# **ПАСПОРТ ДОСТУПНОСТИ**

## **№ 439**

**ГБПОУ РО ПУ №56  
Общежитие**

**АКТ ОБСЛЕДОВАНИЯ №3**  
**объекта социальной инфраструктуры**  
**К ПАСПОРТУ ДОСТУПНОСТИ ОСИ**

Фото № 7. Дверная ручка контрастно не маркирована. Покрытие поверхности перед эвакуационным выходом имеет неровности.

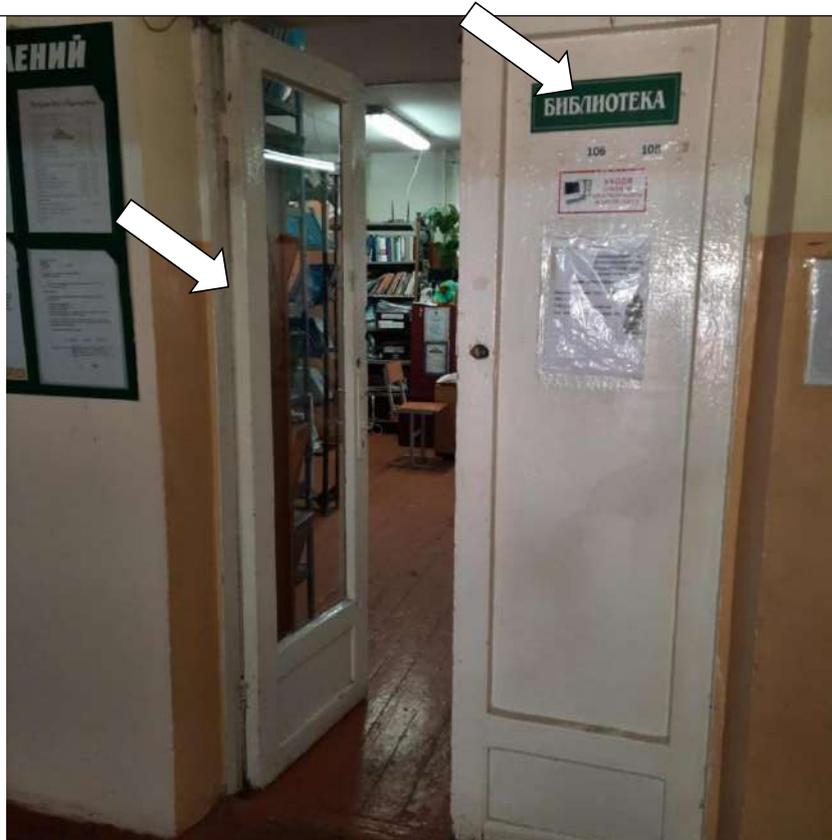
3.6	Пути эвакуации (в т.ч. зоны безопасности)	<i>есть</i>	7	6,7	<i>Пути движения внутри здания являются путями эвакуации. Из здания имеется 2 эвакуационных выхода. Дверные проемы на эвакуационных выходах со стороны помещения контрастно не маркированы. Входные площадки перед эвакуационными выходами имеют неровности, выбоины, перепады высоты. Недостаточно знаков, указывающих направление эвакуации, информирующих обозначений и указателей.</i>	<i>все</i>	<i>Пути движения являются путями эвакуации. На эвакуационных выходах контрастно маркировать дверные проемы со стороны помещения. Установить дверные ручки нажимного или п-образного типа контрастные по отношению к полотнам дверей. Предусмотреть входные площадки с ровным нескользящим покрытием поверхности без перепадов высоты. Установить знаки, указывающие направление эвакуации.</i>	<i>Текущий ремонт</i>

Фото № 9. Перепад высоты в дверном проеме в санузле

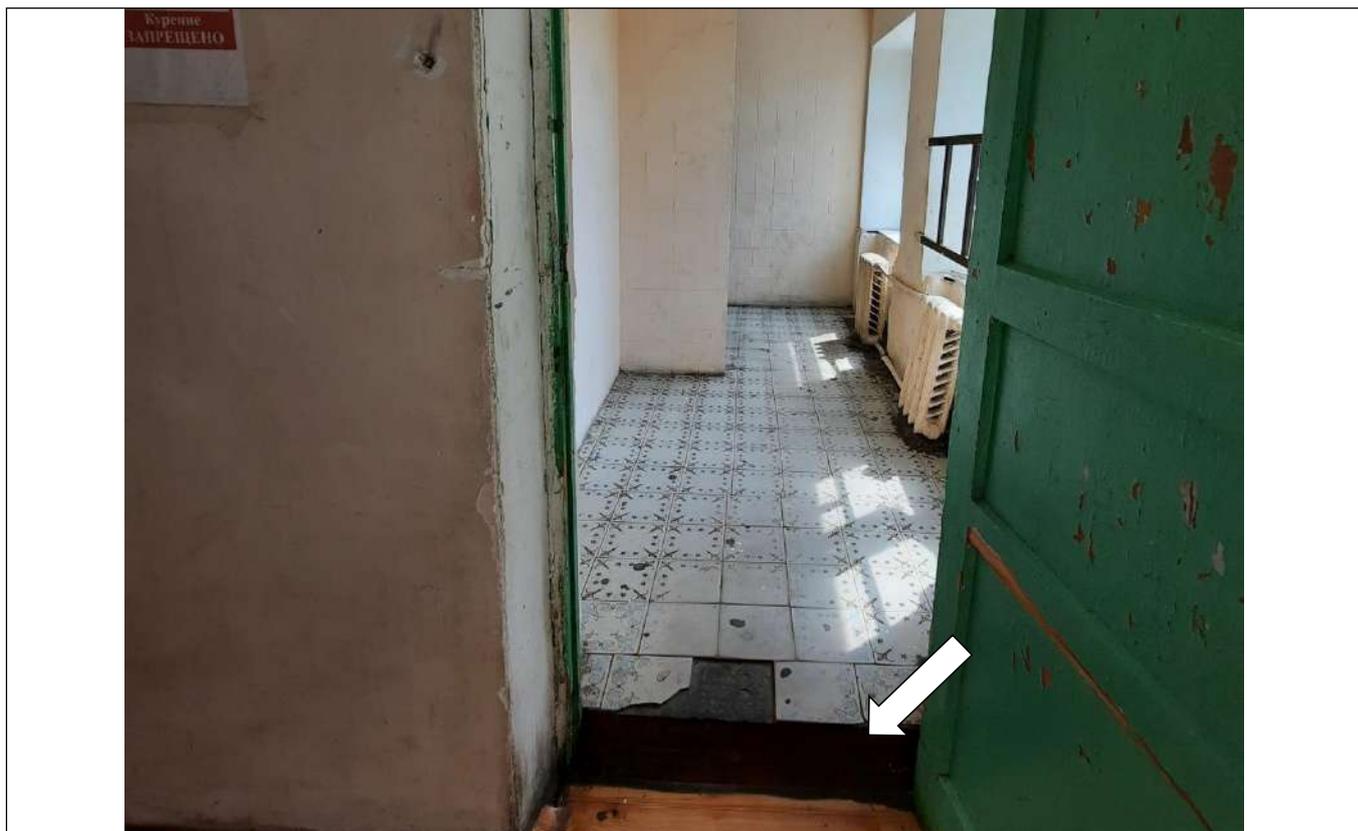
5.1	Туалетная комната	есть	10	9,10	<p>Туалетные комнаты не доступны для всех категорий инвалидов. В туалетах ширина дверных проемов в свету 0,77м. В дверных проемах имеются перепады высоты 0,1м. Д Нет опорных поручней возле унитазов, крючков для костылей. Нет аварийного освещения, кнопок вызова персонала.</p> <p>Недостаточно информационных знаков и указателей.</p>	все	<p><i>В туалетах предусмотреть поверхности покрытия пола в одном уровне с полом коридора без перепадов высоты. В каждом блоке туалетов обустроить по одной индивидуальной кабине, доступной для всех категорий инвалидов, кроме инвалидов на креслах-колясках.</i></p> <p><i>В связи с тем, что дверные проемы расположены в несущих стенах здания, предусмотреть замену дверей в туалетах таким образом, чтобы ширина дверного проема в свету была не менее 0,8м., высота порогов в дверных проемах не более 0,014м. Установить дверные ручки нажимного действия или П-образные, контрастные по отношению к полотнам дверей.</i></p> <p><i>Доступные кабины оборудовать опорными поручнями, в т.ч. для умывальника, крючками для костылей.</i></p>	Капитальный ремонт

Фото № 13. Нет опорных поручней, сидений.

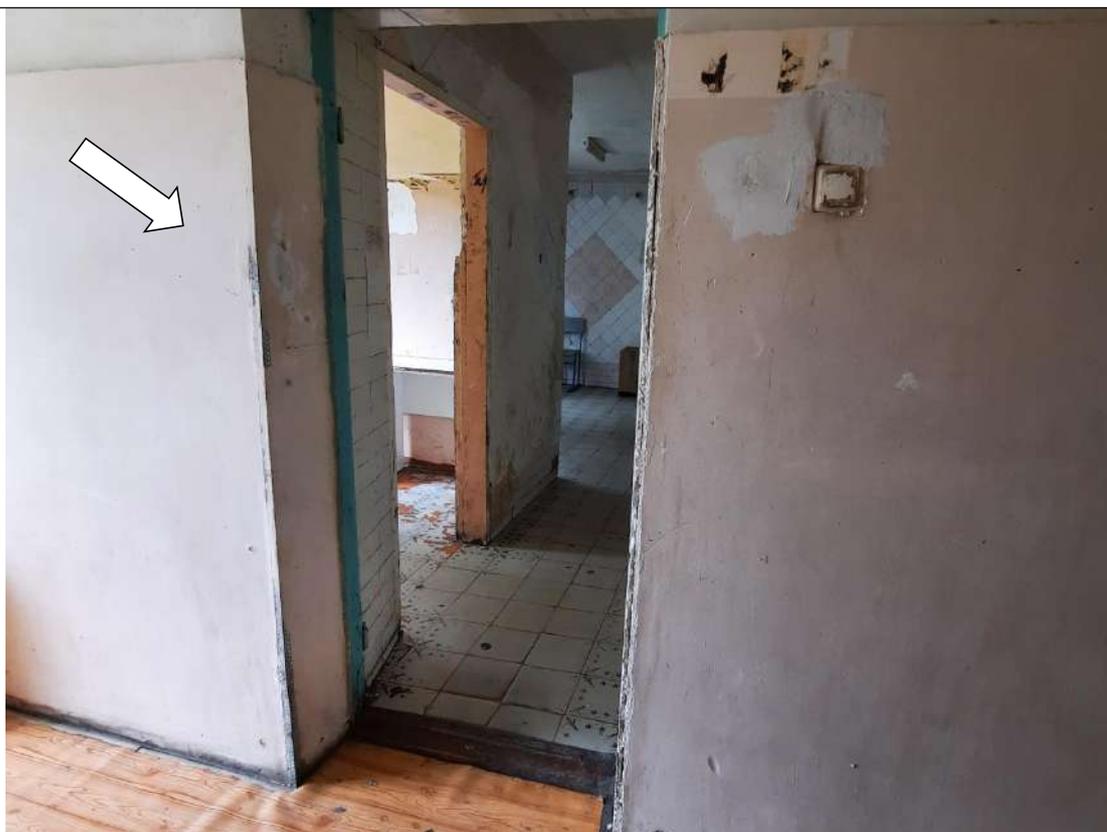
Обеспечить аварийное освещение и кнопки вызова персонала. Все туалеты оборудовать информационными знаками и указателями.	
5.2	Душевая/ ванная комната	есть	11	12,13, 14	В душевых и на умывальниках установлены краны поворотного типа. Нет опорных настенных поручней, крючков для костылей, сидений. Нет информирующих обозначений и указателей.	-	В душевых предусмотреть переносные или закреплённые на стене складные сиденья, расположенные на высоте не более 0,48м от уровня пола или поддона, ручным душем, настенными поручнями. Установить краны нажимного или рычажного типа. Душевые оборудовать информационными знаками и указателями.	Текущий ремонт
5.3	Бытовая комната (гардеробная)	нет	-	-	-	-	-	-
